PROGETTO ESECUTIVO

LINEA PESCARA - BARI
RADDOPPIO DELLA TRATTA FERROVIARIA TERMOLI - LESINA
LOTTI 2 e 3 - RADDOPPIO TERMOLI - RIPALTA

Relazione comparativa ambientale tra Progetto Definitivo e Progetto Esecutivo ai fini della procedura art.169 c.4 D.Lgs.163-2006

Inquadramento Intervento di estensione del Vallone Canne IN13

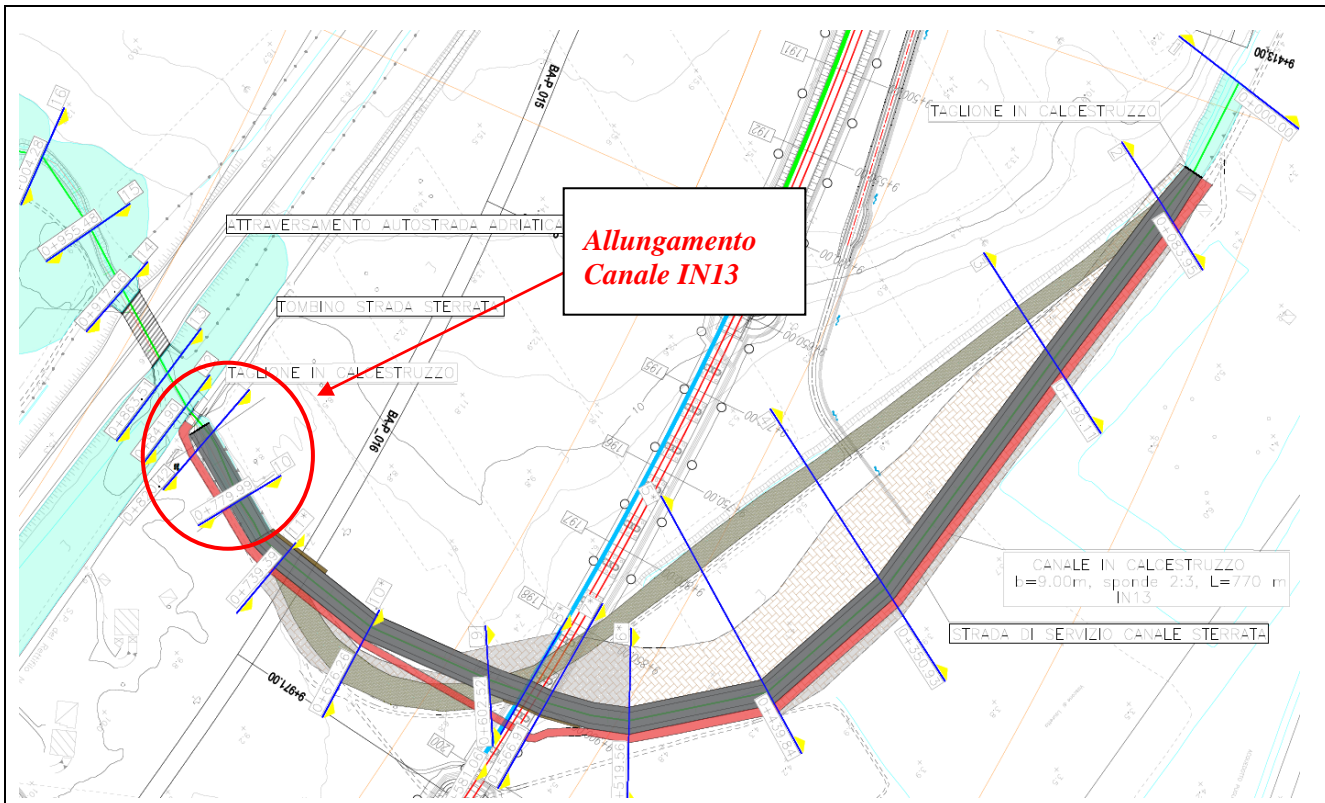
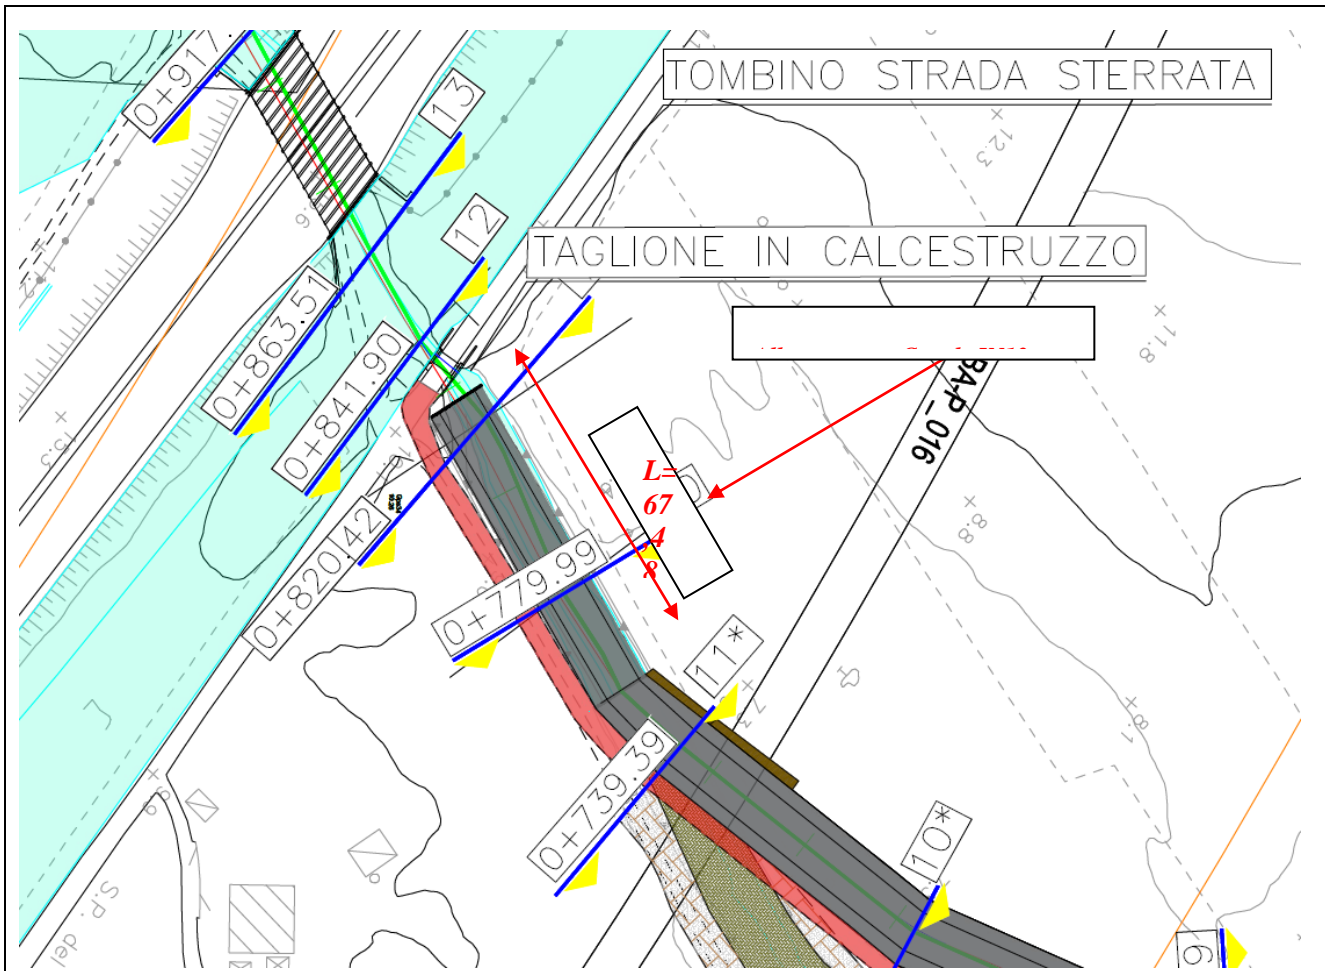
In risposta alla **prescrizione n.47** dell'Ordinanza **n.3 del CS** di approvazione del Progetto Definitivo (di cui al parere del CONSORZIO DI BONIFICA TRIGNO E BIFERNO giusta Nota prot. 978/III del 25.09.2019) "*Condurre la variante planimetrica del Vallone Canne, prevista con lunghezza 656m, sino all'intersezione con la SP del rettifilo numero 38 (interferenza n.13)*", il Progetto Esecutivo prevede il prolungamento del canale idraulico di PD per una lunghezza pari a 67,48m. Tale modifica consente di collegare il suddetto canale al tombino esistente, posto al disotto della SP n.38. Le dimensioni e le caratteristiche costruttive del canale stesso confermano quelle previste dal PD.

Congiuntamente all'estensione del canale Vallone delle Canne è stato previsto un aumento dell'intervento di inserimento ambientale, per una maggiore superficie di intervento pari a 152mq, di modo da estendere le opere di rinaturalizzazione previste in progetto alle nuove aree di intervento che si sono rese necessarie.
